## Serrures A2P1\* 5000 XL Axe à 120 SGN1

le 06 Novembre 2017

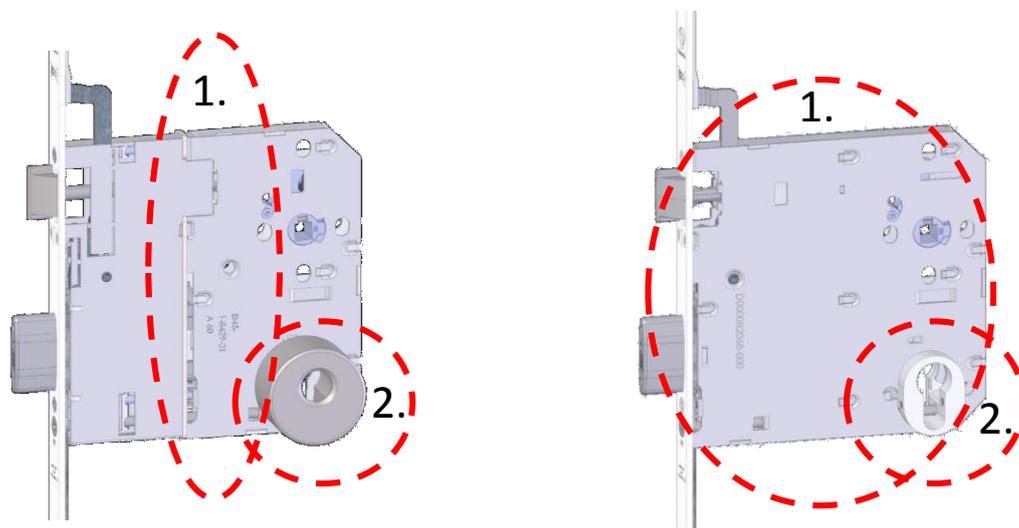
Afin d'améliorer notre réponse produit, les serrures 5000 Axe à 120 A2P1\* évoluent et intègrent en plus d'améliorations mécaniques internes, les modifications suivantes :

1. **Coffre central** de serrure **monobloc**
2. **Protecteur de cylindre APN1** diamètre 48mm **remplacé par le protecteur SGN1** (à commander séparément), plus économique, plus compact, permettant l'utilisation d'ensembles clé i standard.
